平成30年5月24日 公告

「長居公園事務所管内施設補修工事」

1 設計図書の一部に表記誤りがありました。下記正誤表をご確認ください。

(追加) 不陸整正-3、基層-2、表層-8

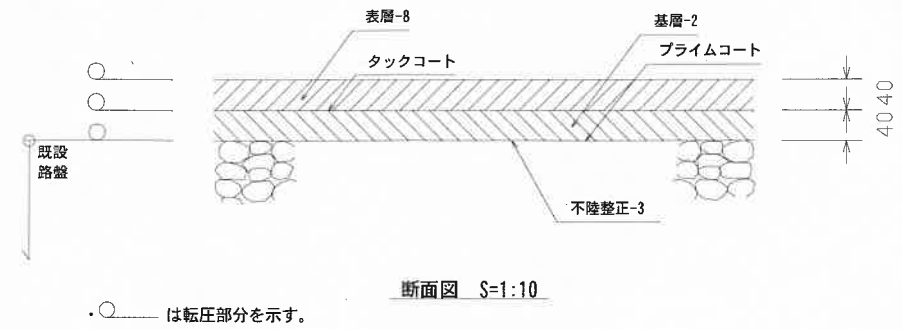
訂正箇所	誤	正
工事設計書 頁0-0028	不陸整正-4 再生クラッシュラン M-30 t=30	不陸整正-4 粒度調整碎石 M-30 t=30
見積参考資料 頁0-0028	不陸整正-4 再生クラッシュラン M-30 t=30	不陸整正-4 粒度調整碎石 M-30 t=30
見積参考資料 頁0-0028	不陸整正 再生クラッシュラン M-30 t=30 敷均し・締固め 歩道部	不陸整正 粒度調整碎石 M-30 t=30 敷均し・締固め 歩道部
見積参考資料 頁0-0039 見積参考資料 頁0-0051	地先境界ブロック 設置 A種 (120×120×600)	地先境界ブロック 設置 コンクリート縁石(D) A種 (120×120×600)
図面名称「詳細図-1」 図面番号「11/12」		不陸整正-3、基層-2、表層-8詳細図の追加 コンクリート縁石-13詳細図の追加
